SAS Crématours

Dossier d'Autorisation Environnementale pour l'implantation d'un crématorium pour animaux à LUYNES (37)

MEMOIRE DE REPONSES

SUITE A L'ENQUETE PUBLIQUE

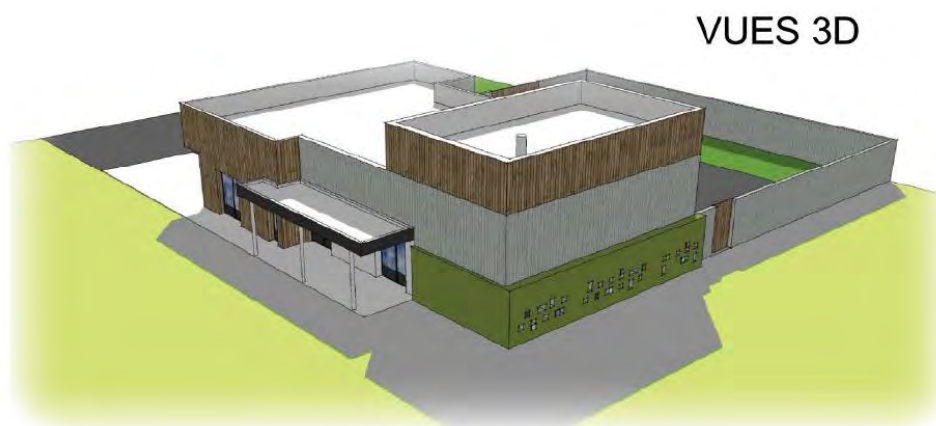
Par exemple, dans le dossier, il n'est pas indiqué quelle est la hauteur de la cheminée. Combien mesure-t-elle ?

Verrons-nous un grand tube comme il en existe sur beaucoup d'entreprises de ce type ? Toute la société cherche à maîtriser son impact sur le réchauffement climatique. Laisser des fours cracher des fumées à 160 °C est-il bien raisonnable en 2022 ? De même, la pollution des eaux me fait tracassé (je suis pêcheur).

Hauteur de la cheminée :

Le calcul de la hauteur de la cheminée a été effectué conformément aux articles 53 et 56 de l'arrêté du 2 février 1998 comme l'impose la réglementation. Comme précisé ci-dessus, une surveillance des rejets atmosphériques de l'installation sera mise en place.

La vue 3D suivante permet de voir que la cheminée est parfaitement intégrée au bâtiment.

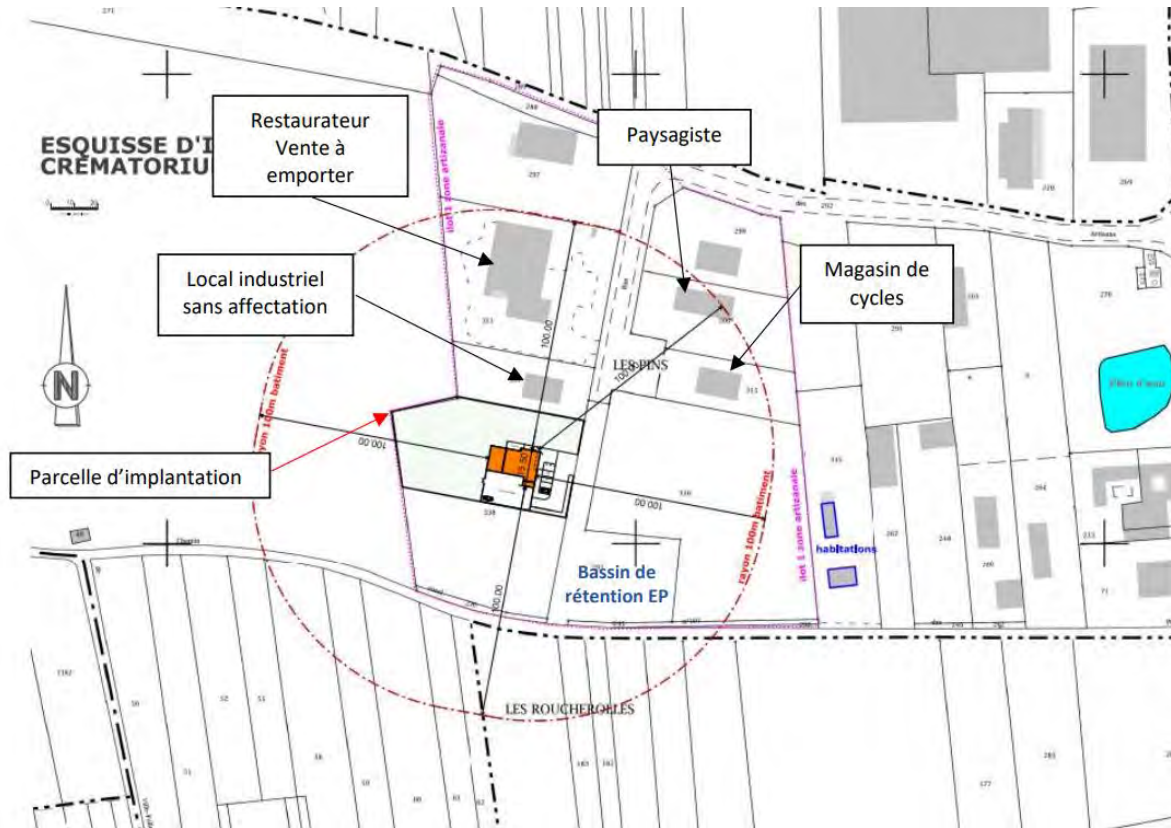
Concernant les potentiels problèmes d'odeurs aucune information n'est notée dans cette enquête exceptée **"La mesure du débit d'odeur sera effectuée, notamment à la demande du préfet, si l'installation fait l'objet de plaintes relatives aux nuisances olfactives"**.

Travaillant moi même dans un incinérateur je peux vous affirmer que cette mesure n'est pas suffisante. Il est important d'imposer comme pour les limitations de nuisances sonores une non- augmentation des odeurs par rapport aux odeurs ambiantes.

Au minimum comme écrit dans l'arrêté du **2 février 1998**, le crématorium devra mettre en place des dispositifs pour collecter et canaliser les odeurs.

Merci de préciser quelle augmentation d'odeur est considérée comme acceptable pour ne pas prendre de plaintes et au bout de combien de plaintes le crématorium devra fermer.

Je souhaite préciser ici que deux maisons sont localisées dans la ZAC des pins (à moins de 100 mètres de l'endroit où serait installé le crématorium).

Odeurs : Notice d'incidence § 4.6.3 Odeurs
L'exploitant s'engage à effectuer la mesure du débit d'odeur dès le premier trimestre d'exploitation.
Le projet de crématorium respecte les valeurs limites de rejets en lien avec l'arrêté du 2 février 1998. La collecte et la canalisation des odeurs est assurée par la cheminée.
Absence d'habitation dans les 100 mètres autour (voir figure page suivante)

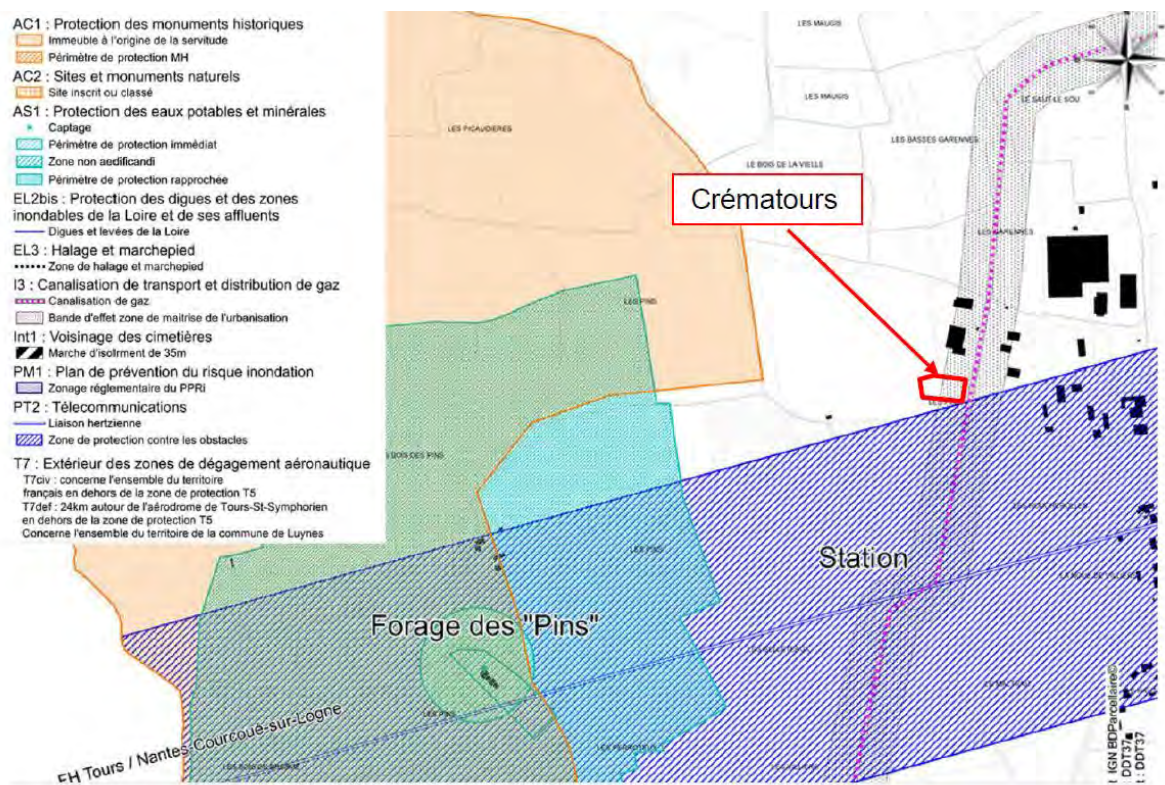
- 1) la proximité immédiate d'habitations à 150 mètres du lieu potentiel d'implantation de ce crématorium pour animaux qui vont en subir les effluves, la pollution, le bruit et toutes les nuisances associées à ce type d'activité.

- 2) la proximité immédiate de la cuisine collective Sodexo (- de 100m) mais aussi d'autres entreprises qui elles aussi vont subir ces nouvelles nuisances.

Implantation : L'Article 4 de l'arrêté du 6 juin 2018 nous imposent deux distances d'implantation à respecter :

- Les locaux dans lesquels se déroulent les opérations de réception, de stockage et d'incinération des cadavres d'animaux, ainsi que les locaux destinés au lavage et au stationnement des véhicules de transport des cadavres, au prétraitement

et, le cas échéant, au traitement des effluents sont implantés à une distance minimale de 10 mètres des limites de l'établissement.

- Ils sont implantés à une distance minimale de 100 mètres des lieux publics de baignade, des plages, des stades ou des terrains de camping agréés, des habitations occupées par des tiers, des crèches, des écoles, des maisons de retraite et des établissements de santé, des puits et des forages extérieurs au site, des sources, des aqueducs en écoulement libre, de toute installation souterraine ou semi-enterrée utilisée pour le stockage des eaux destinées à l'alimentation en eau potable, des rivages et des berges des cours d'eau.

Figure 41 : Localisation du Bien inscrit au patrimoine mondial sur la commune de Luynes

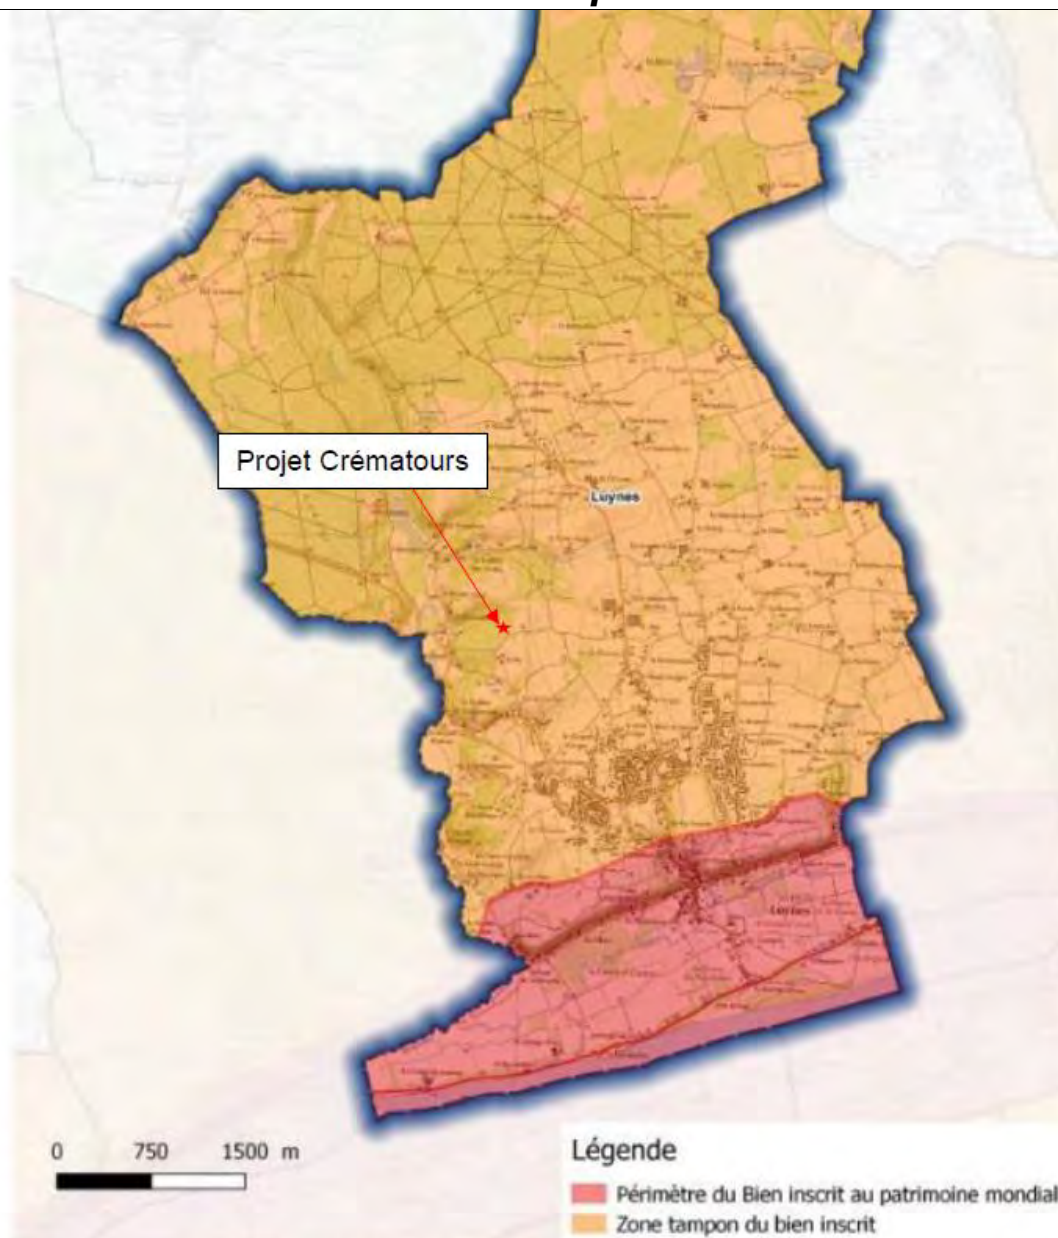
- 5) une conduite de gaz en limite de propriété.
- 6) la possibilité d'implanter une telle entreprise sur une commune dont l'espace naturel est classé au patrimoine de l'Unesco.

UNESCO : La commune de Luynes fait partie du périmètre du Val de Loire classé au patrimoine mondial de l'Unesco le 30 novembre 2000, la partie Nord du territoire, concerné par l'implantation du projet Crématoriums, est dans la "zone tampon du bien inscrit".

Dans ce cadre, la protection du bien inscrit au patrimoine mondial **entraîne la délimitation d'une "zone tampon" autour de ce bien**. Cette zone tampon est délimitée par le préfet de région en concertation avec les collectivités territoriales concernées. Elle inclut **l'environnement immédiat du bien à protéger, et, les perspectives visuelles importantes et d'autres aires ou attributs ayant un rôle fonctionnel important en tant que soutien apporté au bien et à sa protection**.

Figure 41 : Localisation du Bien inscrit au patrimoine mondial sur la commune de Luynes

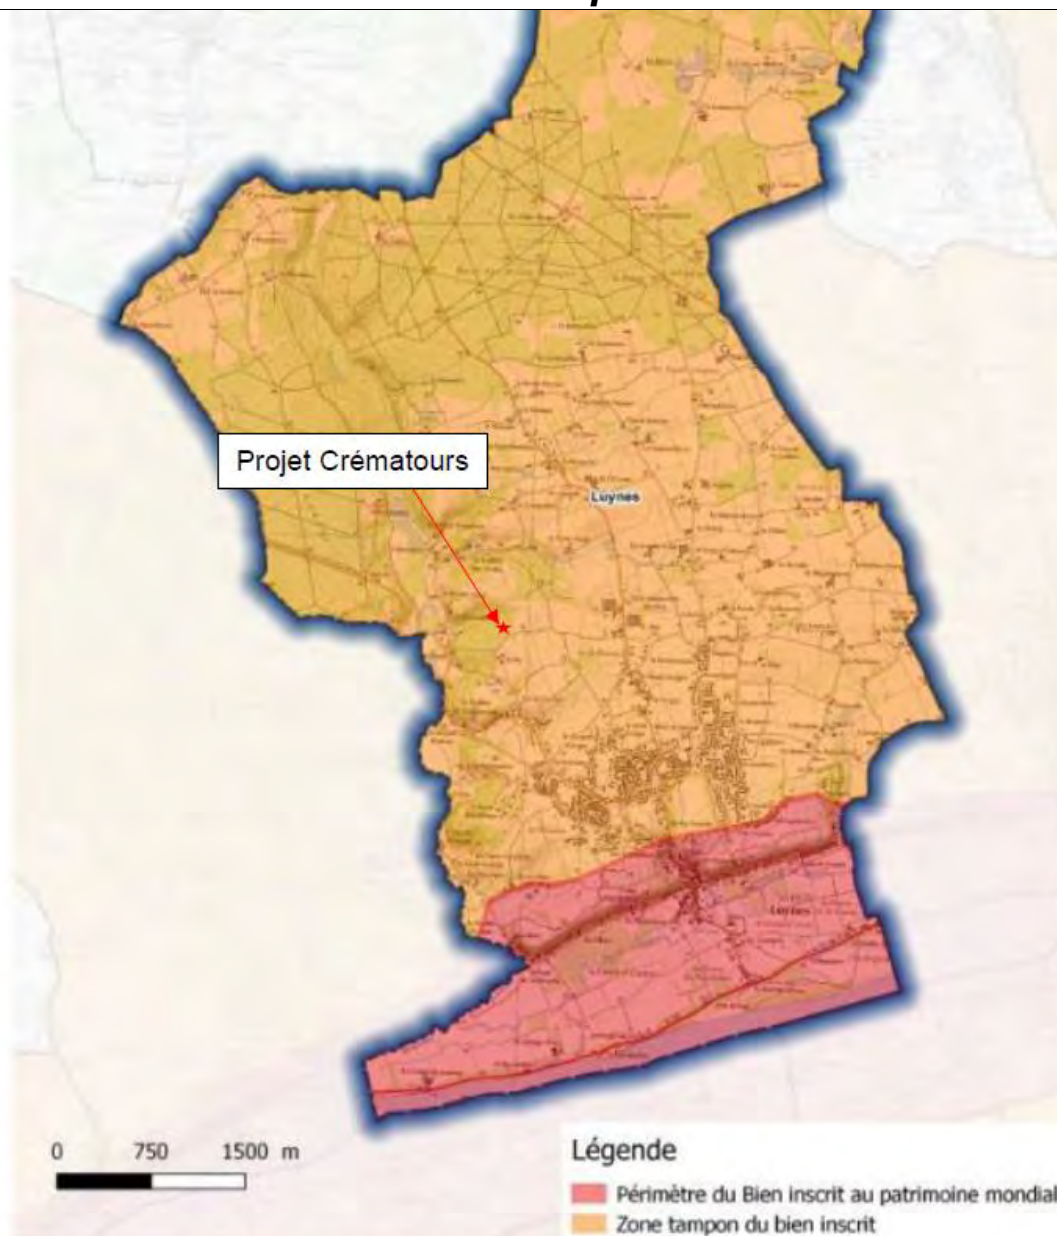
II-La commune de Luynes a fait l'objet de plusieurs classements ces dernières années :

Les sites classés de la commune de Luynes

"Le classement de site est une protection réglementaire destinée à préserver les paysages remarquables (loi du 21 avril 1906, loi du 2 mai 1930), aujourd'hui intégré au Code de l'environnement. Le classement de site a pour objectif de conforter une dynamique paysagère déjà en place, de préserver et valoriser la valeur universelle exceptionnelle de ces espaces et de conserver la qualité et l'intégrité du site.

*La région Centre-Val de Loire compte 104 sites classés et 192 sites inscrits. Le site classé de Luynes compte parmi les plus belles expressions du grand paysage du Val de Loire, **patrimoine mondial de l'UNESCO**. Le site du Val de Luynes s'inscrit fortement dans cette démarche. Il figure parmi les premiers en région Centre-Val de Loire à entrer dans cette procédure de classement.*

Le site classé de Luynes se caractérise par une composition paysagère saisissante grâce, notamment, à la silhouette du château de Luynes sur son promontoire, émergeant sans entrave, dans un contexte agricole et naturel préservé. Des vues permettent la perception de cette organisation typique tel que les coteaux, le val, la levée et les bords de Loire, très proches ou depuis la rive opposée.

UNESCO : La commune de Luynes fait partie du périmètre du Val de Loire classé au patrimoine mondial de l'Unesco le 30 novembre 2000, la partie Nord du territoire, concerné par l'implantation du projet Crématours, est dans la "zone tampon du bien inscrit".

Dans ce cadre, la protection du bien inscrit au patrimoine mondial **entraîne la délimitation d'une "zone tampon" autour de ce bien**. Cette zone tampon est délimitée par le préfet de région en concertation avec les collectivités territoriales concernées. Elle inclut **l'environnement immédiat du bien à protéger**, et, les perspectives visuelles importantes **et d'autres aires ou attributs ayant un rôle fonctionnel important en tant que soutien apporté au bien et à sa protection**.
